INFORME DE HITO DE CONTROL N° 028-2026-OCI/5349-SCC

"RECUPERACIÓN DEL SERVICIO DE MOVILIDAD URBANA EN LAS VÍAS LOCALES DEL CERCADO URBANO DE LA CIUDAD DE PIURA EN EL CENTRO POBLADO DE PIURA, DISTRITO DE PIURA DE LA PROVINCIA DE PIURA DEL DEPARTAMENTO DE PIURA", CON CÓDIGO ÚNICO DE INVERSIÓN N° 2606882

HITO DE CONTROL N° 2 - EJECUCIÓN DE OBRA AL 14 DE SEPTIEMBRE DE 2026

Imágenes n.os 6 y 7
Protocolos de liberación del 31 de agosto de 2026

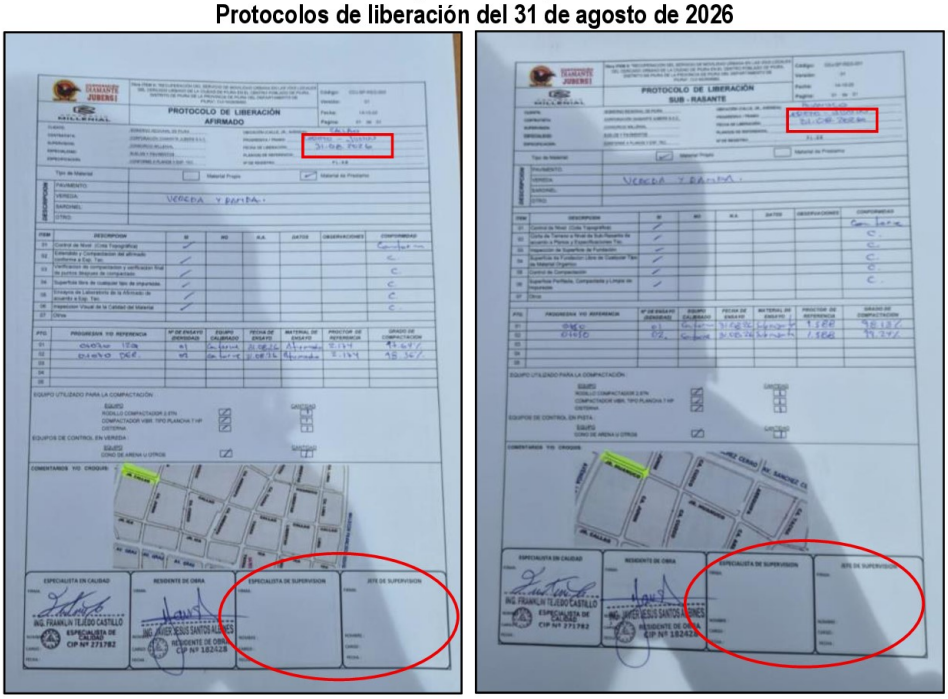
Durante la visita de inspección de 3 de septiembre de 2026 efectuada por la comisión de control a los diferentes frentes de trabajo donde se viene ejecutando la Obra, se verificó la falta de control de los documentos de gestión de calidad, evidenciándose protocolos de liberación de subrasante, de afirmado, de vaciado de concreto en veredas, rampas y pavimento, sin la firma del inspector ni del especialista de calidad del equipo de inspectores, y que datan de hasta 4 días antes de la visita; lo que evidencia la falta de supervisión y de permanencia directa durante la ejecución de la obra; situación que quedó evidenciada en el "Acta de Visita de Inspección n.° 01-2026-CG/CUI-2606861-CUI-2606882" de 3 de septiembre de 2026. Dichos protocolos se muestran en las siguientes imágenes:

Imagen n.° 10
Extracto de Acta de Visita de Inspección n.° 01-2026-CG/CUI-2606861-CUI-2606882

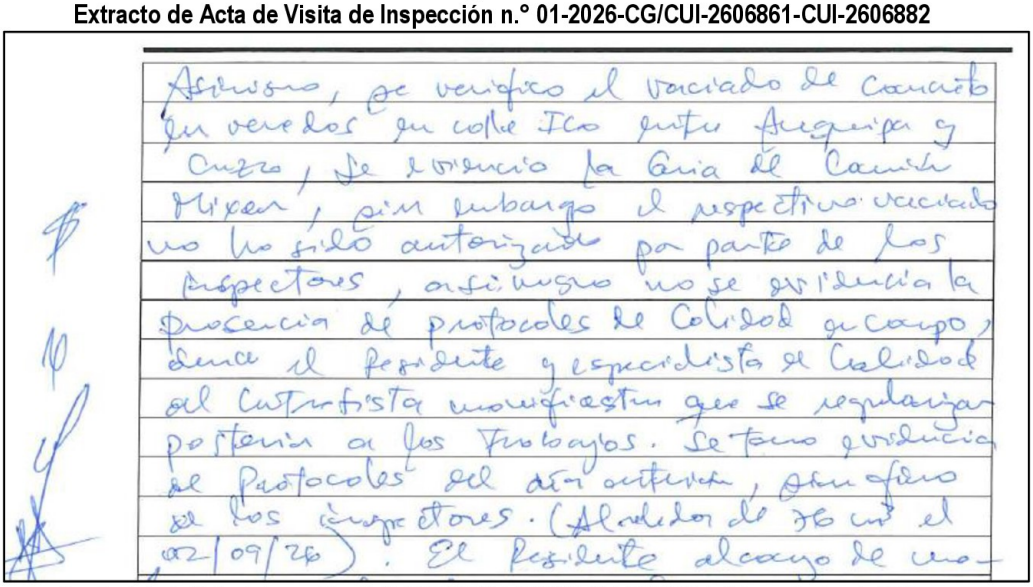
Así mismo, durante el recorrido se evidenció los trabajos de vaciado de concreto f´c=175 kg/cm^2 en veredas y rampas en la calle Ica entre las calles Arequipa y Cuzco, sin la autorización previa del equipo de inspectores; y además, sin los controles de calidad que ameritan como prueba de asentamiento (slump), control de temperatura, toma de probetas (testigos) de concreto, etc, contraviniendo lo estipulado en la "NORMA E.060 CONCRETO ARMADO"; en la cual, se detalla en los Capítulos n.os 3 y 5, los controles para la calidad del concreto, mezclado y colocación, en donde se menciona:

En ese contexto, la comisión de control tuvo acceso a las guías de remisión[9] del concreto premezclado f´c=175 kg/cm² que se venía colocando en veredas y rampas en la calle Ica entre las calles Arequipa y Cuzco, donde no se contó con la presencia de ningún profesional del equipo de inspectores, ni personal técnicos, ni equipos con los que puedan realizar los ensayos pertinentes previos a la colocación de concreto, ni quien efectúe la supervisión en los trabajos durante el vaciado de concreto; así mismo, personal por parte de la Entidad que venía acompañando la vista de inspección (en representación del equipo de inspectores) mencionaron no haber dado ninguna autorización para dicho vaciado. Lo mencionado quedó registrado en el "Acta de Visita de Inspección n.° 01-2026-CG/CUI-2606861-CUI-2606882" de 3 de septiembre de 2026, tal como se evidencia en las siguientes imágenes y fotografía:
